SERVICE INFO – INA 0187

Elastisen moniurahihnan vaihto

Kiristinpyörää 531 0503 10 ei enää tarvita

Moottorit: F1AE

Kuva 1: Apulaitekäyttö moottorin numeroon 0113089 saakka kiristinpyörällä

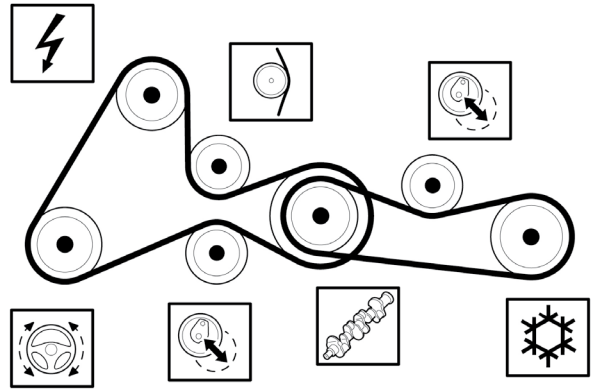
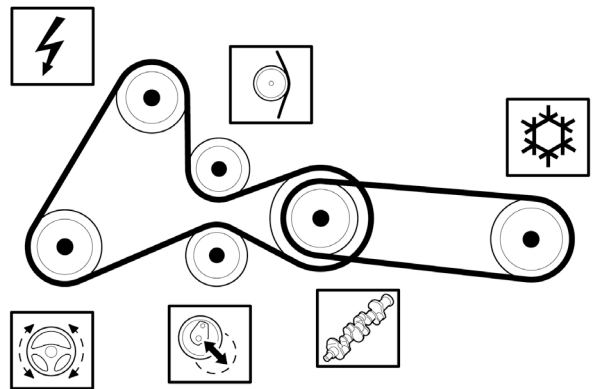
Apulaitekäytössä ilmastoinnin kompressorin varten käyttää esitettyjen autojen valmistaja moottorin numerosta 0113090 alkaen elastista moniurahihnaa. Tämän seurauksena jää pois käytöstä kiristinpyörä, jota aiemmin tarvittiin tavallista moniurahihnaa varten.

Moottorit numeroon 0113089 saakka voidaan huollon yhteydessä myös sovittaa elastiselle moniurahihnalle FB4EPK903. Silloin ei tässä tapauksessa tarvita kiristinpyörää.

Elastinen moniurahihna täyttää täysin kaikki tekniset vaatimukset ja se voidaan huoletta asentaa moottoreihin numeroon 0113089 saakka. Sovitettaessa moottori elastiselle moniurahihnalle ei kiristinpyörää saa missään tapauksessa asentaa!
